“1995年兵庫県南部地震におけるまさ土埋立地盤の液状化挙動に関する振動台実験”への討議・回答

(土木学会論文集, 第 549 号 / I-37 1996 年 10 月掲載)

▶ 討議者 (Discussion) ————— 宮島昌克 (金沢大学)・北浦 勝 (金沢大学)・近藤宏樹 (金沢大学)
Masakatsu MIYAJIMA, Masaru KITAURA and Hiroki KONDOH

▶ 回答者 (Closure) ————— 森伸一郎 (飛島建設)・三輪 滋 (飛島建設)・沼田淳紀 (飛島建設)
Shin'ichiro MORI, Shigeru MIWA and Atsunori NUMATA

図-22 入力最大水平加速度と地盤最下部での最大計測過剰間隙水圧の関係

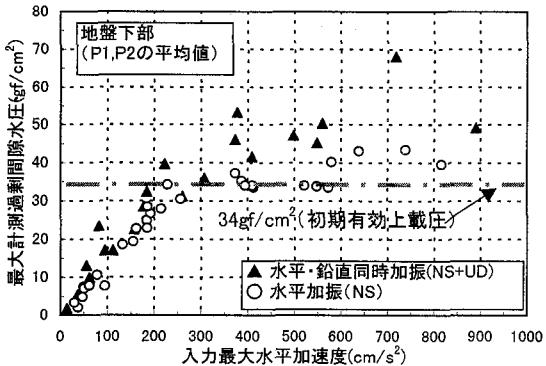
(1) 図-6, 図-8 を用いて、液状化過程を示す蓄積される過剰間隙水圧の発生特性に鉛直動が関与しないと述べているが、このケースは図-6(a)に示されているように、水平動のみでも液状化に至るケースである。このようなケースで、もし鉛直動が液状化に関与するという結論を導くためにはどのような場合があり得るのか。すなわち、水平動だけで液状化に至っているのであるから、もし鉛直動が液状化に関与していてもこれ以上過剰間隙水圧は上昇し得ないのでないか。

剰間隙水圧の上昇に寄与していると判断できると討議者らは考えている。図-9によれば、水平動だけで液状化に至る、 220 cm/s^2 以上の入力加速度レベルにおける水平加振と水平・鉛直同時加振おいては有意な差は見られないが、 220 cm/s^2 以下においては、水平・鉛直同時加振の場合の方が水平加振よりも最大過剰間隙水圧の大きい場合が散見される。この点についての著者らの見解をお聞かせ願いたい。

計測値そのものを意味しているのであれば、鉛直動で加振すれば、計測される間隙水圧は初期有効上載圧以上になりうることを指摘しなければならない。たとえば、図-6(b)の間隙水圧の応答波形からも読み取ることができる。

このような計測される最大間隙水圧の応答の結果のみを見てみる。図-22に入力最大水平加速度と地盤最下部での最大計測過剰間隙水圧の関係を示す。この図は、図-9に対応するものである。図-22より、水平・鉛直同時加振の場合は、水平加振の場合に比べて、最大計測過剰間隙水圧が大きいこと、最大計測過剰間隙水圧が初期有効上載圧以上になりうることがわかる。詳細な議論は別の機会に譲りたい。
